RESPOSTA AO PEDIDO DE ESCLARECIMENTO CONCORRÊNCIA PÚBLICA ELETRÔNICA Nº 005/2025

Ressalta-se que o certame licitatório supracitado possui como objeto a *“contratação de empresa de engenharia especializada para execução de obras e serviços relativos à instalação de rede de iluminação pública na avenida Pedro Miranda, Bairro Monte Azul e adjacências em Senador Canedo, abrangendo trecho de aproximadamente 6km até a GO-020, incluso o fornecimento de mão de obra, materiais, equipamentos e veículos, conforme especificações e demais elementos técnicos constantes neste termo e seus Anexos”*.

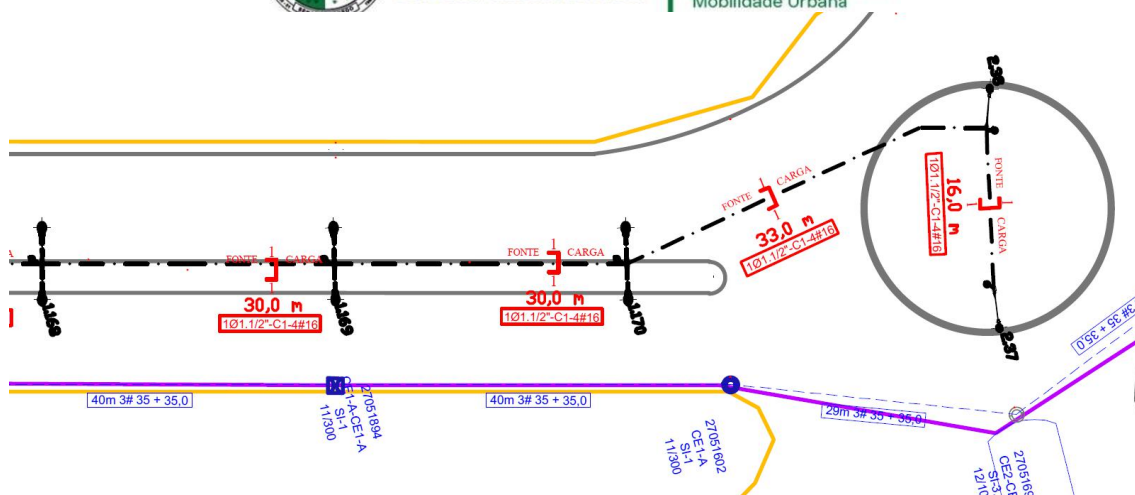
Adiante, alega o edital padeceria de grave falha ao não apresentar critérios técnicos e metodologia para a definição das quantidades de materiais previstos no projeto de rede de distribuição aérea.

Ao final, solicita esclarecimentos com relação a qual base técnica foi utilizada para determinar as quantidades apresentadas no projeto de rede de distribuição aérea, solicitando ainda justificativas detalhadas sobre os critérios adotados para braços, luminárias e postes previstos na planilha orçamentária.

Cabe evidenciar que o projeto anexo é claro quanto ao quantitativo de postes, sendo que eles foram destacados em legenda conforme recorte retirado do mesmo e mostrado abaixo:

POSTE CIRCULAR A INSTALAR		TRAFO EXISTENTE
	POSTE CIRCULAR EXISTENTE		PARA-RAIO COM ATERRAMENTO A INSTALAR
	POSTE DT A INSTALAR		CHAVE FUSÍVEL A INSTALAR
	POSTE DT EXISTENTE		CHAVE FUSÍVEL EXISTENTE
	ALTA TENSÃO - 13,8 KV CONVENCIONAL		CHAVE FACA A INSTALAR
	ALTA TENSÃO - 13,8 KV COMPACTA		CHAVE FACA EXISTENTE
	BAIXA TENSÃO MULTIPLEXADA		SECCIONAMENTO DE CIRCUITO A INSTALAR
	CABO DA REDE BT EXISTENTE		SECCIONAMENTO DE CIRCUITO EXISTENTE
	CABO DA REDE AT EXISTENTE		MUDANÇA DE SEÇÃO CONDUTOR-BT A INSTALAR
	CABO DA REDE BT A INSTALAR		MUDANÇA DE SEÇÃO CONDUTOR-BT EXISTENTE
	CABO DA REDE AT A INSTALAR		
	QUANTIDADE DE RABICHOS A SEREM INSTALADOS NA REDE BT		ENCABEÇAMENTO AT EXISTENTE
	ESTAI DE SUBSOLO EXISTENTE		ENCABEÇAMENTO AT A INSTALAR
	ESTAI SUB-SOLO A INSTALAR		ENCABEÇAMENTO BT EXISTENTE
	FORÇA RESULTANTE APLICADA AO POSTE		ENCABEÇAMENTO BT A INSTALAR
	ATERRAMENTO NEUTRO A INSTALAR		BASE CONCRETADA A INSTALAR

LUMINÁRIA DE IP A INSTALAR		CAIXA DE PASSAGEM TIPO CP1
	LUMINÁRIA DE IP EXISTENTE		CAIXA DE PASSAGME TIPO CP2
	QUANTIDADE DE ESPAÇADORES A SEREM INSTALADOS NA REDE AT		POSTE DE CONCRETO CIRCULAR 11/200daN C/ DUAS LUMINÁRIAS VAPOR DE SÓDIO 250W
	QUANTIDADE DE SEPARADORES A SEREM INSTALADOS NA REDE AT		CAIXA DE COMANDO COM DISJUNTOR
